4.1. ПРОЕКТНАЯ ДОКУМЕНТАЦИЯ Оборудование крыльца к входной группе дома пандусом для доступа маломобильных групп населения в помещения общественной приемной: «Мероприятия по обеспечению доступа инвалидов» 04-19-ОДИ

4.2. РАБОЧАЯ ДОКУМЕНТАЦИЯ Оборудование крыльца к входной группе дома пандусом для доступа маломобильных групп населения в помещения общественной приемной Архитектурно-строительные решения 04-19-АС

5. Результаты рассмотрения проекта крыльца

Рисунок В.2

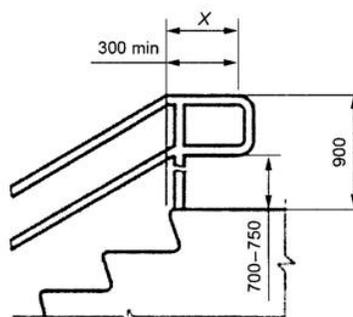
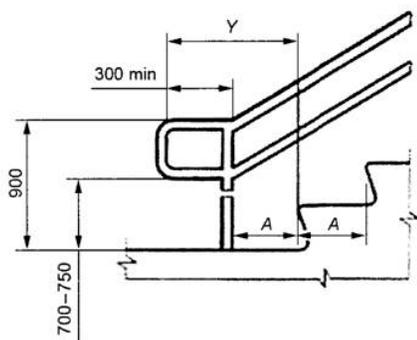
5.2.7. Вертикальная опора лестничного поручня находится на первой ступени лестничного марша, имеет закругленное окончание 300 мм, горизонтальное исполнение.

Не соответствует требованиям ГОСТ Р 51261-2017 п.5.2.7.2 Лестничные поручни должны иметь с обеих сторон участки, выходящие за пределы длины лестничного марша — вверху как минимум на 300 мм и внизу как минимум на 300 мм с прибавлением глубины одной ступени лестницы, как показано на рисунке

В.2. Указанные участки должны быть горизонтальными.

Примечание - $x \geq 300$ мм; $y \geq 300$ мм + ширина проступи (A)

Проектируемый план 1го этажа с крыльцом

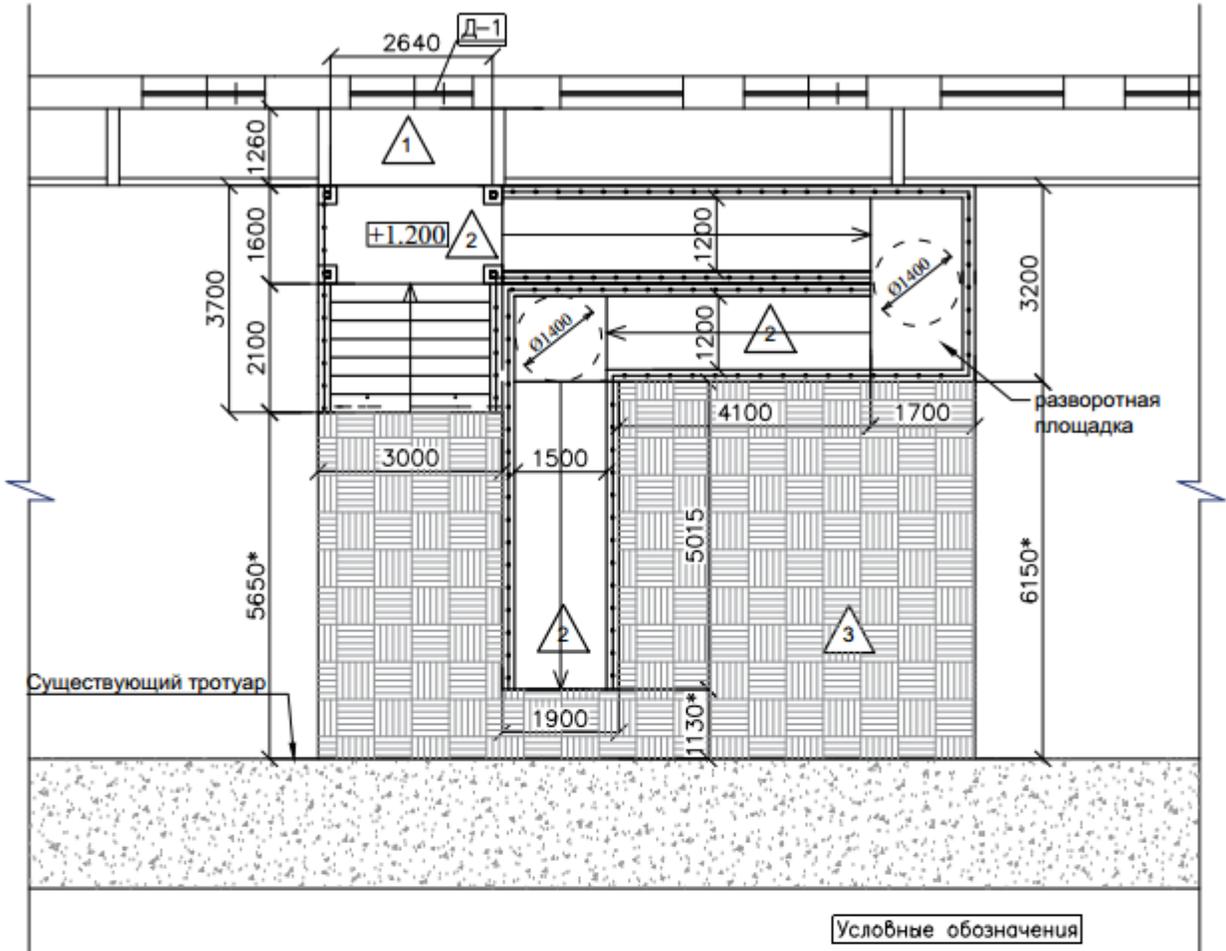
5.2.12. Перед входной дверью выложены тактильные предупреждающие плитки. Ширина 300 мм, длина 2100 мм, расстояние до двери — 300 мм. Тип плитки не указан.

Не соответствует требованиям СП 59.13330.2016:

п. 6.2.3 Участки пола на коммуникационных путях перед доступными дверными проемами, находящимися фронтально по ходу движения, входами на лестничные клетки, открытыми лестничными маршами, стационарными препятствиями должны иметь тактильно-контрастные предупреждающие:

- на расстоянии ширины полотна двери от плоскости дверного полотна, если дверь открывается навстречу движению.

Не соответствует требованиям ГОСТ Р 52875-2018 п.4.2 таблица №3 «Локальный предупреждающий указатель «Внимание, по ходу движения — дверь в здание или сооружение» Тактильный указатель глубиной от 500 до 600 мм, шириной, равной ширине дверного проема Рифы типа усеченных конусов, усеченных куполов, цилиндров, расположенных в линейном порядке (рисунок А.3, приложение А) На расстоянии ширины откры-вающегося полотна двери от положения двери в закрытом состоянии».
